Abwägung der Stellungnahmen

zur Entwurfsbeteiligung des Bebauungsplans Nr.1.1 „Technologiapark Feistenberg“

nach § 3 Abs. 2 und § 4 Abs. 2 BauGB, Stand 15.08.2024

Beteiligung der Behörden / Verbände gemäß § 3 Abs. 2 BauGB

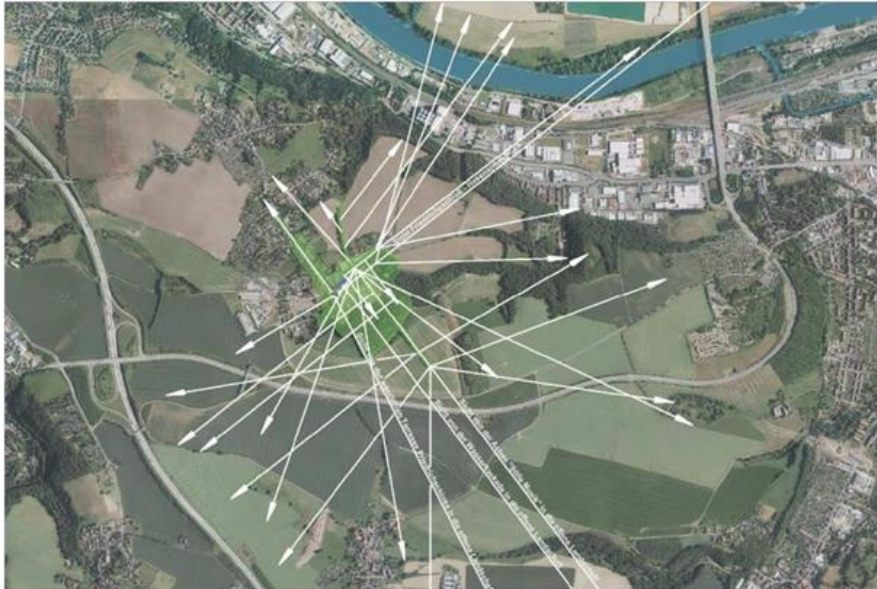
Lfd. Nr.	Stellungnehmer / Inhalt der Anregung	Abwägungsvorschlag
	Im Schnitt S1 Planung Abb. 9 fehlt die Darstellung des Umspannwerkes und der Faunabrücke mit seinen Sichtschutzwänden und hohen Pflanzungen. Auch die Straßenbaumpflanzungen im Zusammenhang mit der Verbreiterung der Kreisstraße sind nicht dargestellt. Die Auswirkungen des erheblich zunehmenden KFZ-Verkehrs auch auf das Landschaftsbild sind nicht dargestellt, z. B. eines LKW auf der neuen Kreisstraße. Vom Standort S1a sind Gebäude der Bauflächen D3 und D2 zu erkennen. Eine geplante breite Hecke mit hohen Bäumen soll den Blick auf die Bauten verdecken. Dies führt zu einer erheblichen Störung der Fernsicht vom Park in die Landschaft. Auch die Begrünung der Gewerbestraße mit hohen Bäumen ragt in die Blickachse hinein und verstellt Fernsichten. Die im Schnitt S1 Planung Abb. 9 abgebildete Begrünung ist in den Höhen geschönt. Die Bäume müssten mindestens in der Höhe der Linden der Allee dargestellt werden. Die Faunabrücke fehlt. Durch die Planung des IPO kommt es für die Sicht S1 zu einer erheblichen Beeinträchtigung. Forderung 9: Die entsprechenden Mängel in der Darstellung sind zu beheben.	der 2,5 m hohen Blendschutzwand im Schnitt zur Sichtachse S1 nicht sichtbar sein und auch zeichnerisch nicht dargestellt werden. Gleiches gilt für das Umspannwerk, es ist außerhalb der Sichtachse S1 gelegen. Der beschriebene Standort am südlichen Ende der Lindenallee ist für den Besucher der Gartenanlage nicht erreichbar. Das Ende der gartenhistorischen Baumallee in der Sichtachse 1 endet ca. 230 m vor Ende der Baumallee in einer tiefergelegenen Umzäunung. Ein Blickstandort am Ende dieser Allee in der Sichtachse 1 ist also nur bei Verlassen der Gartenanlage und Betreten von ackerbaulichen Flächen über den südlich vorbeiführenden Wirtschaftsweg möglich. Die benannten Pflanzungen in der Sichtachse 1 betreffen die (artenschutzrechtlich geforderte) Leitstruktur zwischen Faunabrücke und Kreisstraße, die zum einen vertieft in einer Mulde angeordnet wird und zum anderen nur mit niedrigen Sträuchern an der Muldenbasis bepflanzt wird (vgl. Plan 0.1 Index 1 in Sichtachsenanalyse). Baumpflanzungen an der ausgebauten Kreisstraße sind im Bereich der Sichtachsenfächer nicht vorgesehen. Daher sind in den Planunterlagen auch keine Baumstandorte darzustellen. Auswirkungen durch LKW-Verkehr auf der Kreisstraße im Rahmen des Verfahrens B-Plan 1.1 betreffen den Barockgarten nicht, da durch den Neubau des Knotenpunktes zur B172a der Lieferverkehr bewusst östlich der Sichtachsen zum Barockgarten angelegt wurde. Da eine LKW-Durchfahrtsbeschränkung für die Ortslage

Lfd. Nr.	Stellungnehmer / Inhalt der Anregung	Abwägungsvorschlag
		Großsedlitz geplant ist, ist eine Beeinträchtigung des Barockgartens durch LKW-Verkehr auf der Kreisstraße in diesem Verfahren nicht gegeben. Die Eingrünung des Industrieparks durch breite Hecken ist grundlegende Forderung im Sinne des Landschaftsbildschutzes und damit auch der Denkmalpflege. Die nördliche Eingrünung ist eine typische standortgerechte Landschaftshecke, die in rund 1.000 m Entfernung zum Barockgarten errichtet wird. Auch die Einzelbaumpflanzungen entlang der Gewerbeerschließungsstraßen in rund 1.100 m Entfernung werden aufgrund der Entfernung und der niedrigen Geländelage keine Sichteinschränkungen für Fernsichten darstellen. Zur Verdeutlichung werden die Schnitte zur Sichtachsenanalyse redaktionell ergänzt und überarbeitet.
B34.12	Zu Sichtachse 2 Sachverhalt: Im Schnitt S2 Planung Abb. 15 fehlt die Darstellung des Umspannwerkes und der Faunabrücke mit seinen Sichtschutzwänden und hohen Pflanzungen. Auch die Straßenbaumpflanzungen im Zusammenhang mit der Verbreiterung der Kreisstraße sind nicht dargestellt. Die Auswirkungen des erheblich zunehmenden KFZ-Verkehrs - auch auf das Landschaftsbild - sind nicht dargestellt. So könnte ein LKW-Truck auf der neuen Kreisstraße als Höhenschema eingezeichnet werden. Vom Standort S2a sind Gebäude der Bauflächen D3 und D2.1 zu erkennen. Eine geplante breite Hecke mit hohen Bäumen soll den Blick auf die Bauten verdecken. Dies führt zu einer erheblichen Störung der Fernsicht vom Park in die Landschaft. Auch die Begrünung der Gewerbestraße mit hohen Bäumen ragt in die Blickachse hinein und verstellt Fernsichten.	Die Forderung wird teilweise beachtet. Es wird ein Schnitt S2 Ost erstellt, welcher die Faunabrücke, den bestehenden Mast und das Umspannwerk am östlichen Rand des Sichtfächers S2 zeigt und die künftig geplanten Gehölze mit einer Höhe von 15m ansetzt. Das Umspannwerk, welches hinter dem bestehenden Hochspannungsmast Nr.28 der 110 kV-Leitung eingeordnet werden muss, wird durch die Höhenbeschränkung gemäß der TF 13 und die dichte Abpflanzung nicht im Sichtfächer erlebbar sein. Von einer erheblichen Störung der Fernsicht kann nicht ausgegangen werden, da die Gehölze der Feldhecke und längs der Gewerbestraßen in 800m Entfernung kaum wahrnehmbar sein werden,

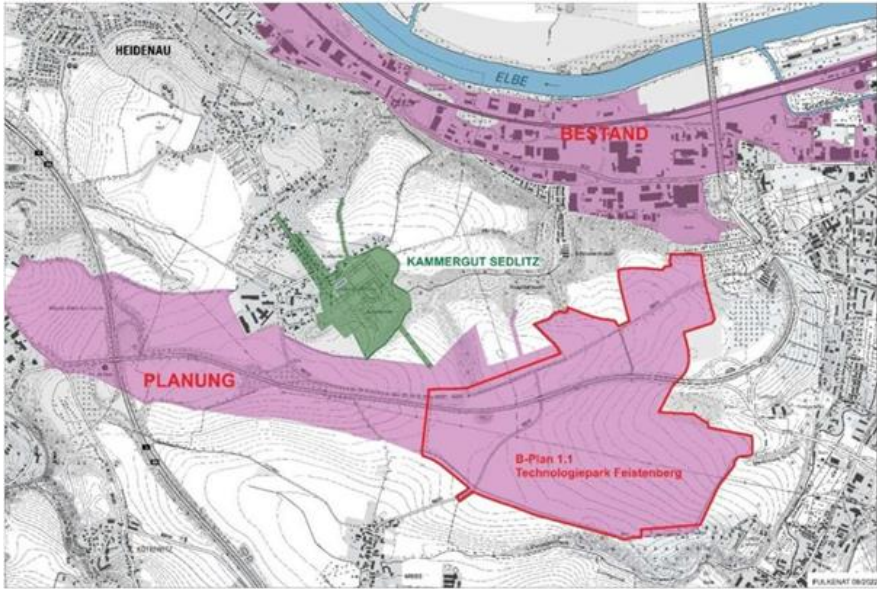
B34.14	Zu Sichtachse 8 – Krebs - nördlicher Ortsrand. Sachverhalt: Die Sicht führt aus dem Tal auf den Berg. Daher ist die Landschaft hinter der die Sichtlinie begrenzenden Geländekuppe nicht zu sehen.	Den Forderungen 12 und 13 wird nicht gefolgt. Der „Fachteil Sichtachsen und Landschaftsbild“ stellt mit der Untersuchung der Sichtbarkeit des IPO von der nächstgelegenen
